**OGILTIG**Bearbetad vid  
ELR1Fastställd av  
Henrik Lindgren  
/ L Ericson23 juli 1954  
Ändrad enligtSid 1 (1)  
UpphäverFmr 1 b. Beskrivning över fast markradiostation typ 1 b. Bläckändring

TEKNISK ORDER MT

Beskrivning över fast markradiostation typ 1 b (Fnr 1 b)

Beskrivning över fast markradio typ 1 c (Fmr 1 c)

Skiss 1. Ändring av bil 6

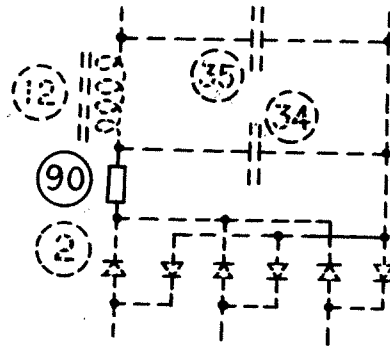
I beskrivning över fast markradiostation typ 1 b bilaga 6, likriktare, skall en säkring inritas mellan likriktaren pos 2 och drosseln pos 12, se skiss 1 nedan. Den nya säkringen, SF typ 30, 1 A, erhåller posnr 90 och skall även införas i stycklistan enligt skiss 2 nedan.

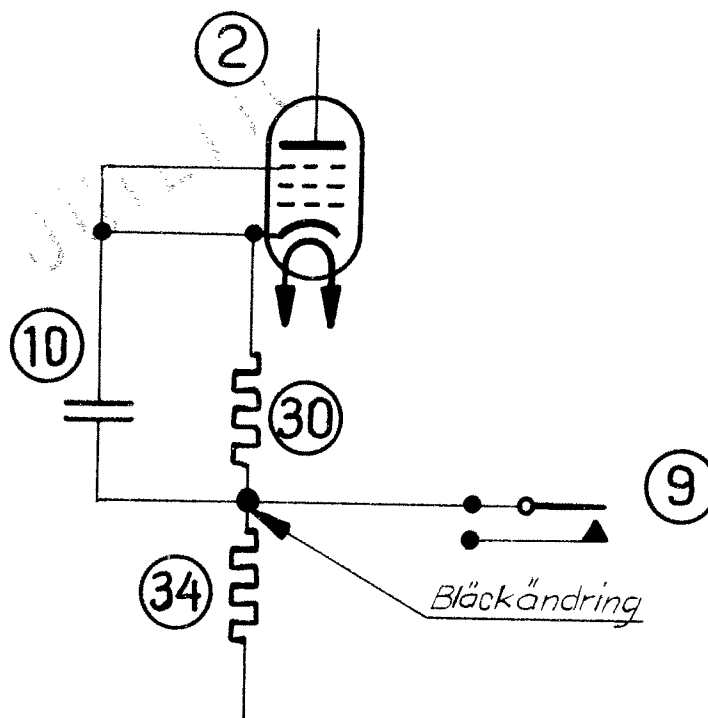
Schemat i bil 8 (modulatern) skall ändras enligt nedanstående bild.
